**INFRASTRUTTURE FERROVIARIE STRATEGICHE DEFINITE DALLA LEGGE  
OBIETTIVO N. 443/01  
LINEA AV/AC TORINO – VENEZIA Tratta VERONA – PADOVA  
Lotto funzionale Verona – Bivio Vicenza  
PROGETTO ESECUTIVO  
PRESIDI ANTI-RUMORE/VIBRAZIONI  
BARRIERA ANTIRUMORE DA PROGR. 23+929.26 A PROGR. 24+227.91 LATO  
DX - OPERE DI FONDAZIONE  
GENERALE  
Relazione di confronto P.D. / P.E.**

La presente relazione attesta la sostanziale rispondenza al progetto Definitivo del dimensionamento e la verifica statica delle fondazioni delle barriere antirumore su rilevato (cordoli in c.a. su pali) da installarsi sulla Linea AV/AC Verona - Padova posta in corrispondenza del Primo Lotto Funzionale Verona – Bivio Vicenza tra le progressive pk 23+929,26 e 24+227,91.

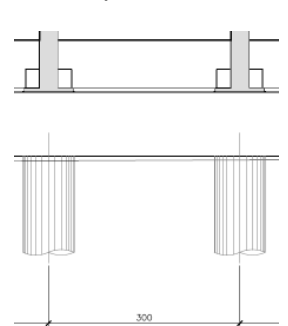
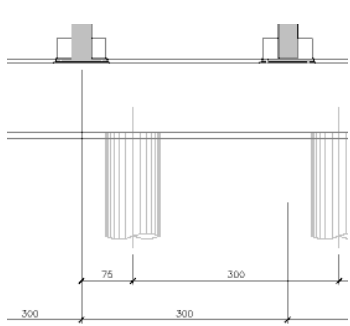
P.D.	P.E.
<b>Classe calcestruzzo per cordolo</b>	Nel Progetto Definitivo era previsto l'utilizzo di calcestruzzo di classe C32/40	A seguito delle analisi strutturali della sezione trasversale del cordolo, è emerso che è sufficiente l'utilizzo di calcestruzzo classe C28/35.
<b>Sfasamento Montante - Pali</b>	Nel Progetto Definitivo i pali erano disposti in asse ai montanti, mantenendo un passo di 3m. 	Per eliminare interferenze tra le barre di armatura dei pali e tirafondi di collegamento, si prevede uno sfasamento dei pali pari a 0.75m rispetto asse montante. 
<b>Lunghezza pali</b>	Nel Progetto Definitivo si prevedono pali $\Phi 800$ di lunghezza pari a 9m.	Per uniformare la tipologia di fondazione utilizzate nelle tratte adicaneti, vengono utilizzati pali $\Phi 800$ di lunghezza pari a 8m.
<b>Armatura Pali</b>	Nel progetto definitivo vengono previste 16 barre di armatura $\Phi 20$ .	Per soddisfare le verifiche strutturali di resistenza e fessurazione si adottano $20\Phi 26$ .
